LuK Service Info

Part Nr: 628 3058 00 — 280/280 KGS6

Manufacturer: JOHN DEERE

Model: 5000 SERIES / SÉRIE

RE66695

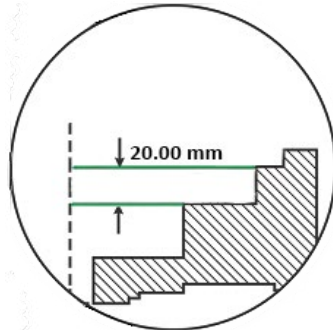
When replacing OMG clutch with LuK kit 628 3058 00, ensure flywheel pot depth is 20mm. Where OMG clutch was first fitment. Please see illustrations below.

The LuK clutch uses a shorter PTO bearing collar than the OMG clutch. LuK clutches must be installed with the correct PTO bearing collar which is supplied as part of the PTO bearing assembly, Double clutches 500 0673 20.
